BOLETÍN DE SERVICIO

Asunto: Modificación de la caracola de admisión

Turbo 714467-0012 y anteriores

Aplicación FORD Mondeo TD Ci , Transit V185 , Jaguar X-Type

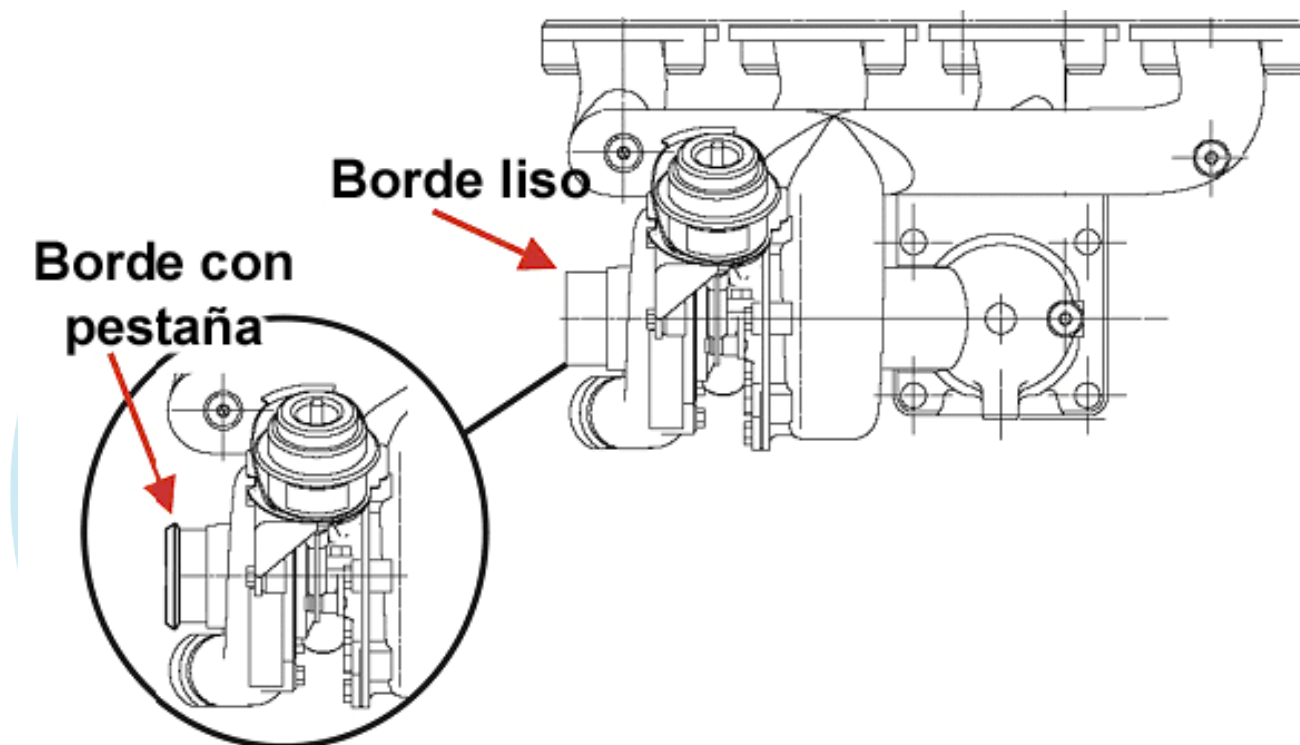
En estos turbos de Ford se ha procedido a modificar la caracola de admisión añadiéndole una pestaña para que el manguito de admisión de aire quede mejor fijado.

El manguito de entrada también ha sido modificado y aunque es una modificación menor, es conveniente reemplazar el manguito al cambiar el turbo por la nueva versión.

El nuevo manguito es de plástico duro, mientras los anteriores eran de goma.

Todos los turbos **714467-0012** y anteriores han sido sustituidos por el **714467-0013** que es el que tiene la pestaña.
